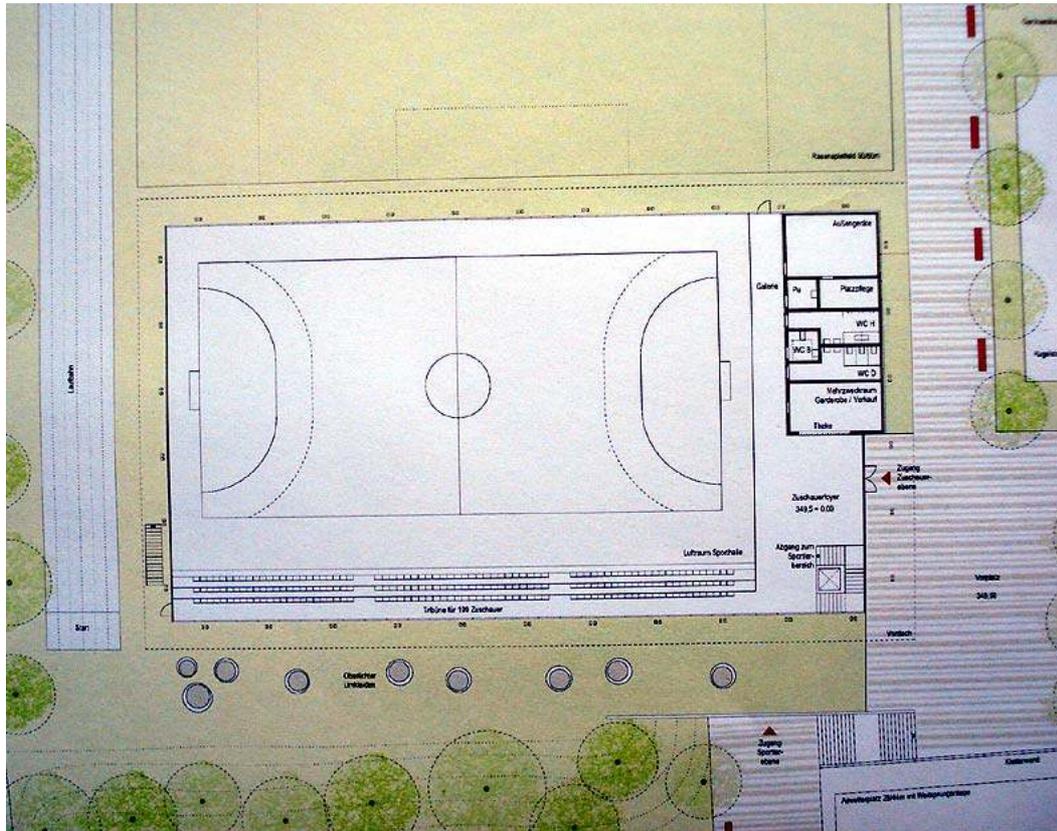
Die halbeingegrabene Sporthalle liegt im Zentrum des Grundstücks und ermöglicht eine optimale Anbindung an die Schule auf der unteren Ebene. Der Zugang für Vereinssport und Zuschauer auf der oberen Ebene über einen gut bemessenen Vorplatz im Osten ist gut gelöst. Die Stellplätze sind direkt an der Fürther Straße angeordnet und über einen ansprechenden Zugang an Vorplatz und Sporthalle angebunden.

Durch die Sporthallenlängsseite nach Norden hat diese die notwendige Fernwirkung, welche durch die außenliegende sichtbare Tragwerksstruktur unterstützt wird. Die Anordnung und Organisation von Tribüne, Umkleiden und Geräteräumen ist schlüssig, über die Oberlichter wird ausreichend Licht in die Umkleiden gebracht. Die Dachoberlichter auf der Sporthalle sorgen für eine gleichmäßige Ausleuchtung und unterstützen das ausgereifte haustechnische Konzept. Die lichte Höhe des Konditionsraumes ist nicht ausreichend, kann aber über eine Absenkung des Bodens korrigiert werden. Durch eine geringfügige Umstrukturierung in diesem Bereich ließe sich eine direkte Erschließung des Rasenspielfeldes erreichen. Der große Dachüberstand unterstützt den sommerlichen Wärmeschutz und schützt das Tragwerk.

Das 90x60 Meter große Rasenspielfeld im Norden lässt Punktspiele zu, hat eine komprimierte Anordnung der Allwetterplätze im Süden zur Folge.

Insgesamt lässt die Arbeit auf eine hohe Qualität bei einwandfreier Funktion schließen und löst geschickt die unterschiedlichen Anforderungen von externen und Schulsport sowie Topographie und Städtebau.

- Minimierung der an die Außenluft angrenzenden Außenflächen durch das Eingraben der Halle.
- Gleichmäßige Belichtung über 40 punktförmige angeordnete Oberlichter, die gleichzeitig für Entlüftung und Nachtauskühlung sorgen können. Sie sind nach Norden orientiert und beherbergen gleichzeitig Photovoltaik und Solarthermiemodule.

- Die großflächige Verglasungen lassen trotz Dachüberstand einen durchgängigen Aufwand in Sonnen- und Blendschutzmassnahmen erwarten.
- Lüftung ist hauptsächlich als natürliche Belüftung vorgesehen. Wird jedoch ergänzt durch eine Lüftungsanlage mit Wärmerückgewinnung. Ergänzt wird dies durch eine Erdwärmetauscher, der zu einer Vortemperierung der Außenluft führt und hiermit den Energieeinsatz zusätzlich reduziert.

- Zur Heizung wird eine Gas-Brennwert-Anlage in Kombination mit einer Fußbodenheizung vorgeschlagen. Ergänzt wird dies durch solarthermische Warmwasserbereitung.

Insgesamt ein vernünftiges energetisches Konzept. Über die hohe Anzahl der Oberlichter könnte noch nachgedacht werden.

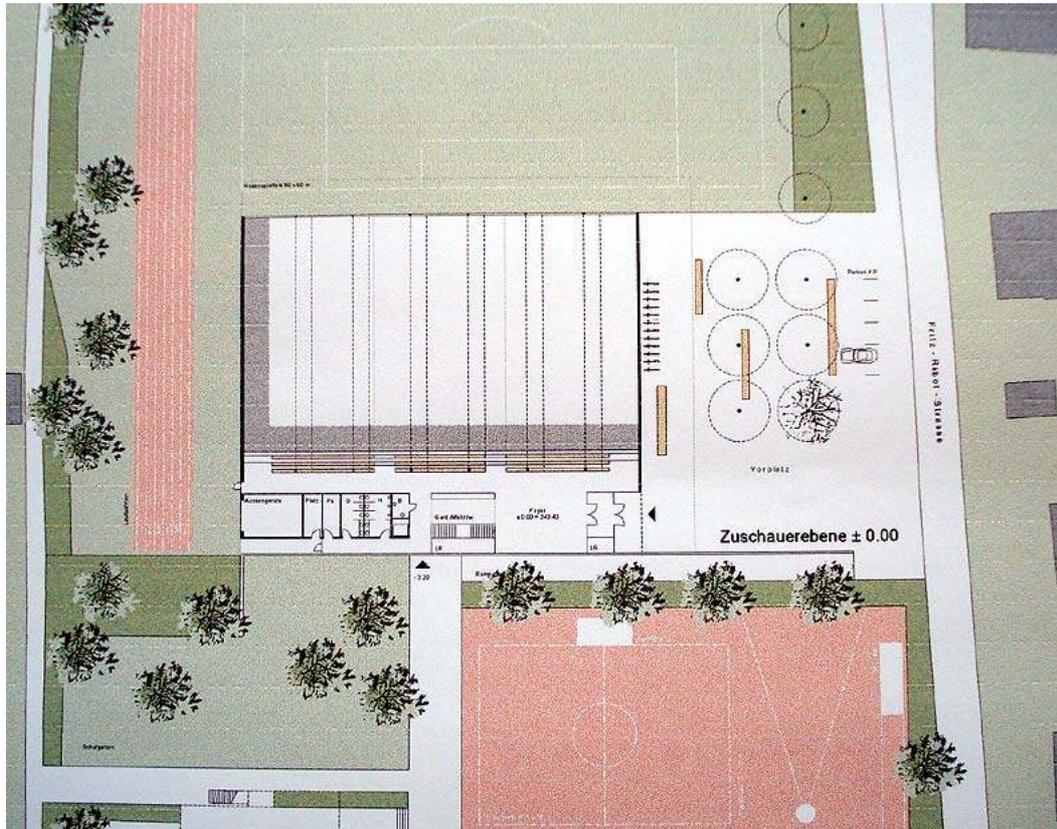
Die Halle nutzt die vorhandene Topographie gut aus und rundet die städtebauliche Struktur der Schule ab. Durch die vom Verfasser als `aktive Mitte` bezeichnete Erschließung wird diese städtebauliche Konzept verstärkt.

Positiv wird die Platzbildung an der Ostseite auf unterschiedlichen Ebenen mit ihren Aufenthaltsqualitäten sowohl für die Zuschauer als auch für die Schüler gesehen. Die Ausbildung des Höhenversatzes durch die Tribüne verstärkt diese Qualitäten. Die Sportflächen erfüllen im Wesentlichen alle Anforderungen. Die Stellplatzanzahl wird unterschritten.

Die Grundrisse sind funktionell und gut durchgearbeitet.

Die natürliche Belichtung der inneren Erschließung und Funktionsräume wird positiv bewertet.

Die Flächenüberschreitung im Zuschauerfoyer wird durch die räumliche Qualität kompensiert. Konstruktion und Gestaltung sind der Bauaufgabe am Standort angemessen vorgetragen.

- Minimierung der an die Außenluft angrenzenden Außenflächen durch das Eingraben der Halle.
- Gleichmäßige Belichtung durch geplante Shed-Oberlichter.
- Die großflächigen Verglasungen lassen stärkeren Aufwand in Sonnen- und Blendschutzmassnahmen erwarten.
- Lüftung ist hauptsächlich als natürliche Belüftung vorgesehen. Dies wird ergänzt durch eine Lüftungsanlage mit Wärmerückgewinnung.
- Die Beheizung ist als Niedertemperatursystem in Verbindung mit Fußbodenheizung vorgesehen.

Die Orientierung der Halle wird energetisch als nicht optimal angesehen. Das energetische Konzept ist sehr allgemein gehalten.
